議案第45号

工事請負契約（（都）競馬場高丸線道路新設改良工事（その3））の変更について

擁壁展開図 S=1:300
左側自立鋼管杭展開図

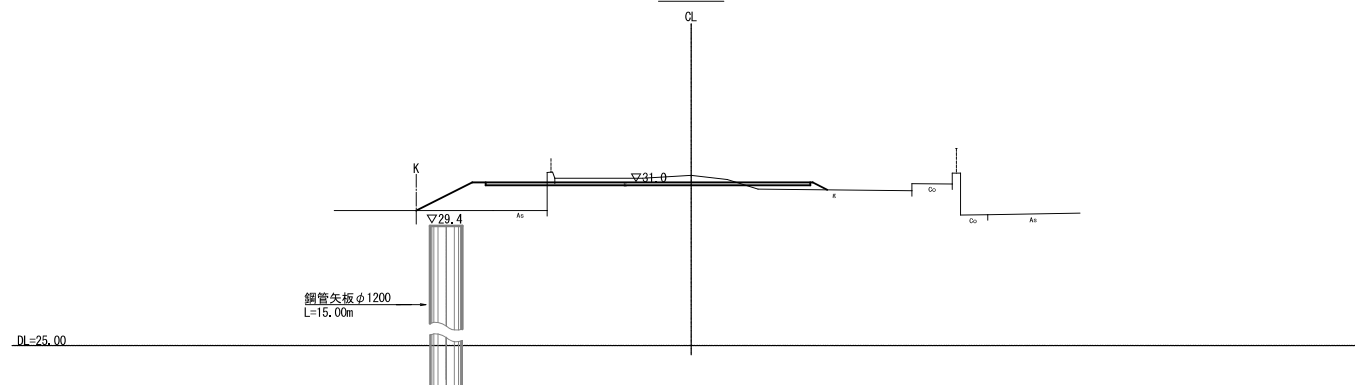
| 2 | 変 更 内 容 | (1) 鋼管杭のうち東端（阪急今津線側）の1本の施工について、将来実施する阪急

立体交差部工事の際に設置予定の仮設構造物に干渉するため、取りやめる。
(2) 碎石による舗装を行った上で施工する予定であったが、現場の土質が良好で
あったため、舗装工を取りやめる。
(3) 現場状況及び近隣住民等との協議に伴い、交通誘導員を追加する。
(4) 前3号に掲げるもののほか、受注者との協議により、現場状況を踏まえた工事
内容に変更する。 | |
